Modelle CP500 und DA20

Verzögerte Umschaltung in den Dolby Digitalton

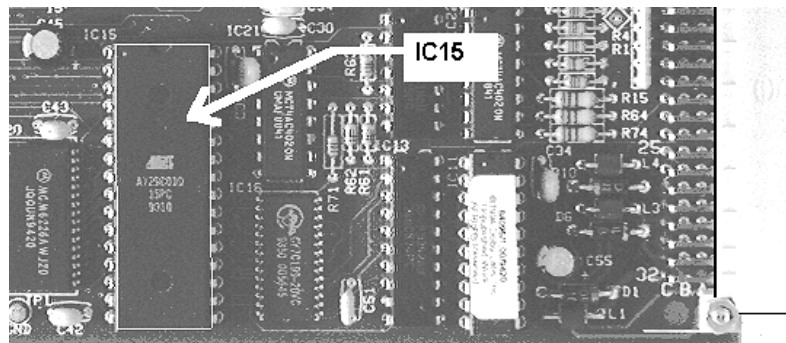
1. Drehen Sie den Schalter auf der Cat.No.673(A) auf die Position **8** und drücken Sie die Reset-Taste unten auf der Karte. Nach einigen Sekunden sollte der Buchstabe "A" auf der roten 7-Segment-LED-Anzeige erscheinen.
2. Starten Sie das Upgrade-Programm. Schalten Sie dazu entweder den Computer mit eingelegter Diskette ein oder geben Sie unter DOS **upgrade** ein.
3. Ist das Programm gestartet, drücken Sie die Funktionstaste **F8** um die neue Datei zu laden. Während das neue Software-Modul geladen wird, ändert sich die Anzeige auf der Cat.No.673(A) von **A** nach **C** und wieder nach **A**.
4. Ist die Datei geladen, drücken Sie die Funktionstaste **F4**, um das Programm zu beenden.
5. Drehen Sie den Schalter auf der Cat.No.673(A) auf die Position **0** und drücken Sie die Reset-Taste unten auf der Karte.

Überprüfen Sie nun, ob das Modul tatsächlich geändert wurde, drehen Sie den Schalter oben auf der Cat.No.673(A) auf die Position **1**. Die LED-Anzeige sollte nun den Buchstaben "A" anzeigen.
